## I – GENERALITES CHANTIER

## II – OBSERVATIONS

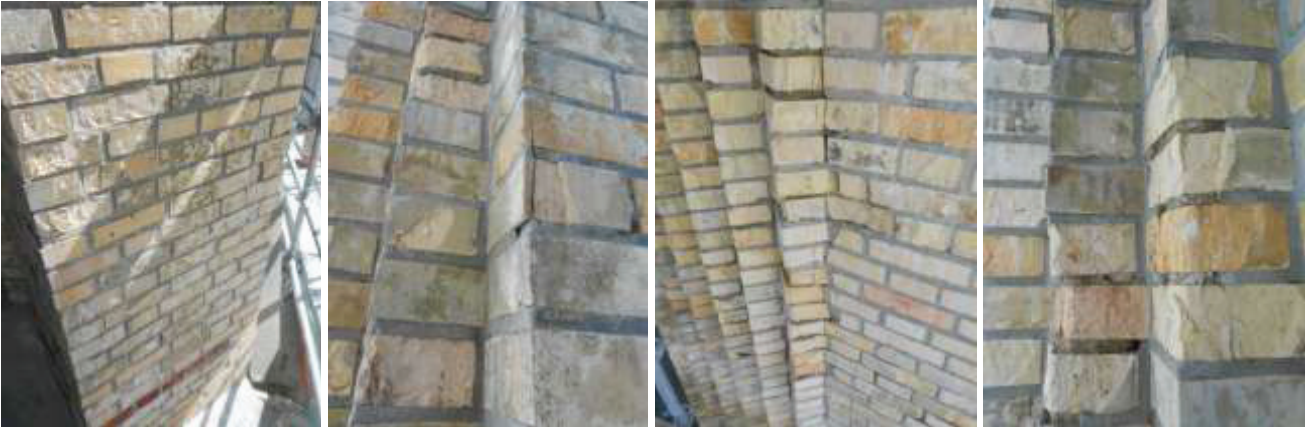
1. Joint au CR 5 une simulation de couleur sur les surfaces en béton de la croix, du chaînage et menuiserie aluminium. Nous proposons de traiter la croix en blanc (nuancier La Seigneurie référence ASPEN SE 1001), les surfaces béton ton sable-brique (BEIGE GABBROS SE 1235) et les meneaux de la menuiserie aluminium en gris anthracite, RAL 7016.
2. Remis le 08/04 des photos montage couleur de la tour pour avis : couleur de l'imposte vitrée du tympan, maquillage du médaillon en brique et pavés.
3. Nouveaux échantillons de briques présentés ce jour : confirmer le choix au prochain rendez-vous de chantier.

jaune (terre dorée)

terre rouge

terre dorée

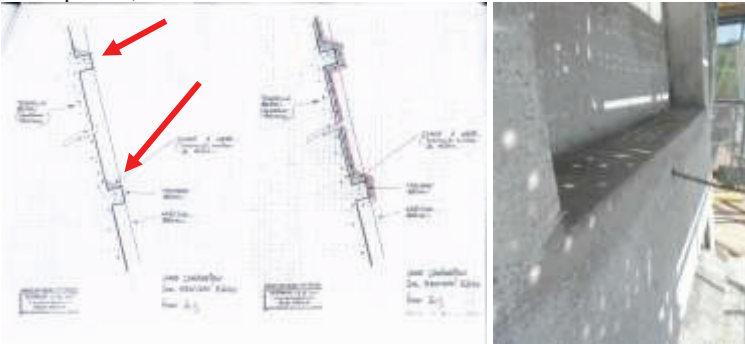
4. Vu le 08/04 les recharges sur les traverses inclinées : **RAPPEL** augmenter la pente, respecter mon dessin. Plus il y a de pente, meilleure est l'écoulement et moindre est la remontée par capillarité sous la pression du vent...

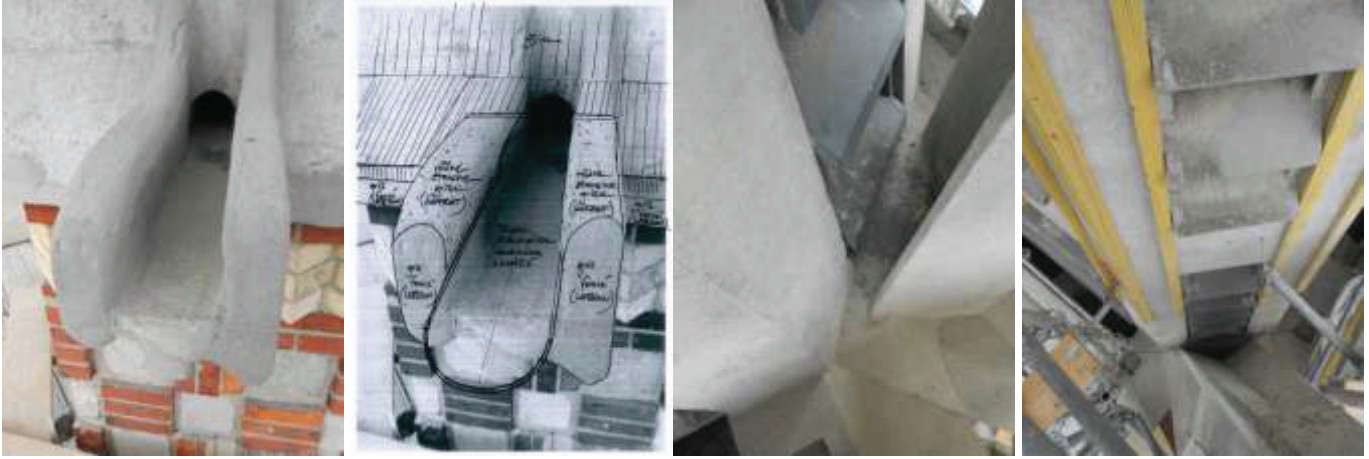
1. Gargouille : nous prenons note ce jour du détail d'exécution suivant : au regard des conditions de mise en œuvre des ouvrages et application de la résine, avaloir ramené au devant du chéneau intérieur nécessitant la condamnation de l'ouverture entre pinacle et flèche, le tuyau d'évacuation sera en aluminium diamètre 60 ou 70. Au droit de la gargouille, le détail devra être étudié conjointement avec le couvreur et le ravaleur, finition résine étanche sur le dessus, voir esquisse de principe ci-dessous.
